**Verslag huishoudelijke elektrische installatie op laagspanning en zeer lage spanning****Algemeen:**

Referentie: 009-20260915-04	Datum controle: 15/09/2026
Keurder: 009

Eigenaar:	Onbekend	EAN-code:	Onbekend
Adres installatie:	Hambosstraat 11, 3150 - Haacht	Nummer teller(s):	1sag3100171696
		Distributienetbeheerder installatie:	Fluvius
Datum uitvoering installatie: ☐ Vóór 01/10/1981 ☒ Tussen 01/10/1981 en 01/06/2020 ☐ Vanaf 01/06/2020			
Type: ☒ Wooneenheid ☐ Niet-huishoudelijk ☐ PV ☐ Batterij ☐ Laadpaal

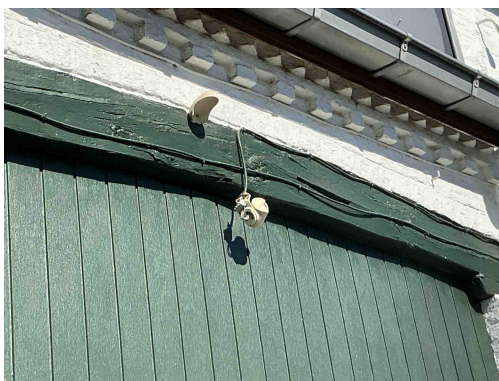
B17 - De voedingsspanning is niet op elk bord vermeld (Boek 1: 3.1.3.3).

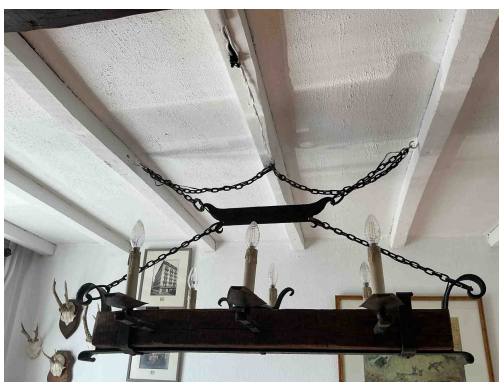
T23 - Het elektrisch materiaal is beschadigd. (Boek 1: 1.4.1.3).

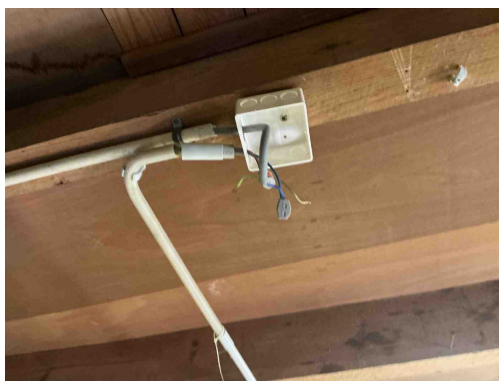
Klasse 0 is verboden

C26 - De verbindingen zijn niet gebeurd in borden, in aftakdozen, aan de klemmen van contactdozen, schakelaars of in de verlichtingstoestellen (Boek 1: 5.2.6.1).

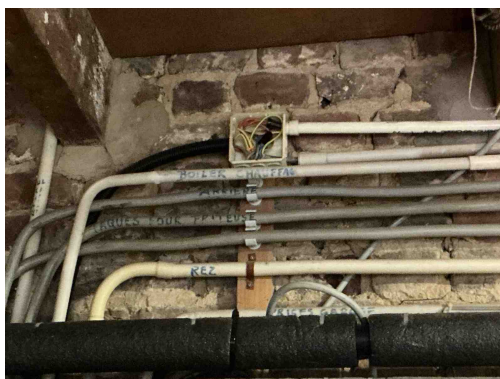
C26 - De verbindingen zijn niet gebeurd in borden, in aftakdozen, aan de klemmen van contactdozen, schakelaars of in de verlichtingstoestellen (Boek 1: 5.2.6.1).

C30 - De deksels van de aftakdoos/aftakdozen ontbreken (Boek 1: 4.2.2.1, 5.2.6.1).

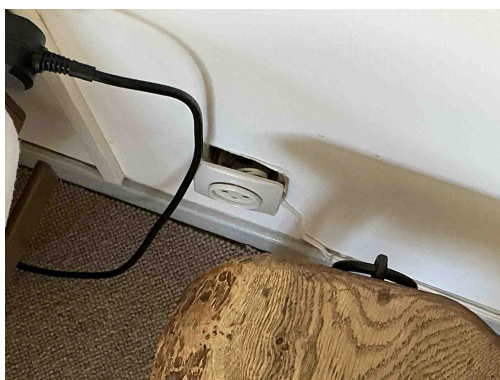
C30 - De deksels van de aftakdoos/aftakdozen ontbreken (Boek 1: 4.2.2.1, 5.2.6.1).

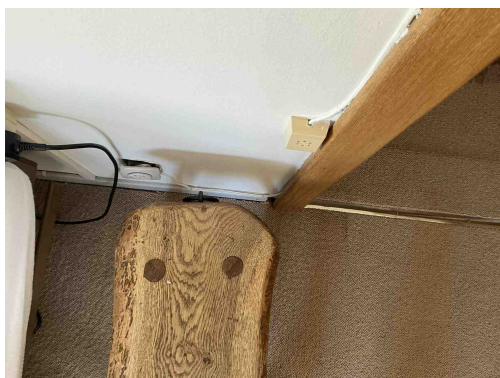
T10 - Bepaalde contactdozen en/of schakelaars zijn niet degelijk bevestigd (Boek 1: 1.4.1.3).

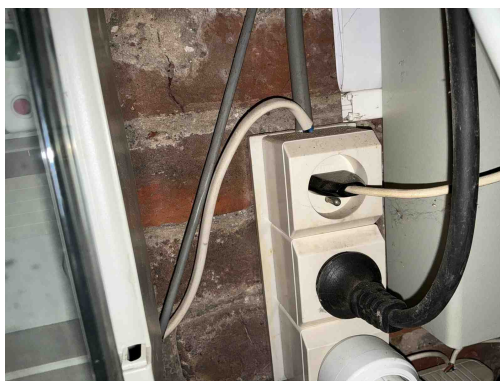
C27 - Het gebruik van geleiders van het type VTLMb (côte-à-côte) is niet toegestaan (Boek 1: 1.4.2.1).

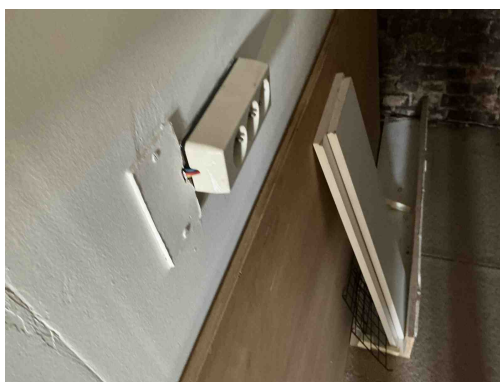
C27 - Het gebruik van geleiders van het type VTLMb (côte-à-côte) is niet toegestaan (Boek 1: 1.4.2.1).

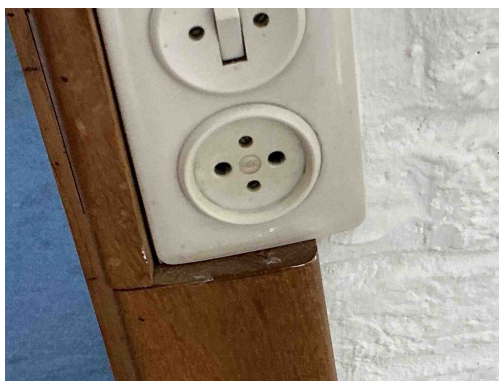
T21 - Het elektrisch materieel is niet geplaatst volgens de voorschriften van de fabrikant/ regels van goed vakmanschap . (Boek 1: 1.4.1.3)

Opmerking: Verlengdoos dient niet voor vaste aansluiting

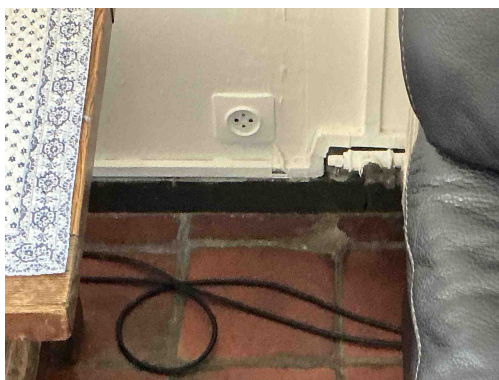
T11 - De contactdozen waarvan de toegekende stroomsterkte maximaal 16A en de toegekende spanning maximaal 250V bedraagt en niet bedoeld zijn voor de voeding van een of meerdere verbruikstoestellen voor een specifiek doel en niet geplaatst zijn in of op schakel- en verdeelborden, beschikken niet of IPXX-D (incl. gemeenschappelijke delen residentieel geheel) (Boek 1: 4.2.2.3/5.3.5.2).

Opmerking: Algemeen,...

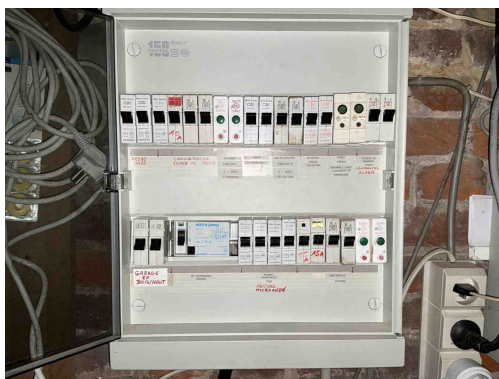
T11 - De contactdozen waarvan de toegekende stroomsterkte maximaal 16A en de toegekende spanning maximaal 250V bedraagt en niet bedoeld zijn voor de voeding van een of meerdere verbruikstoestellen voor een specifiek doel en niet geplaatst zijn in of op schakel- en verdeelborden, beschikken niet of IPXX-D (incl. gemeenschappelijke delen residentieel geheel) (Boek 1: 4.2.2.3/5.3.5.2).

Opmerking: Algemeen,...
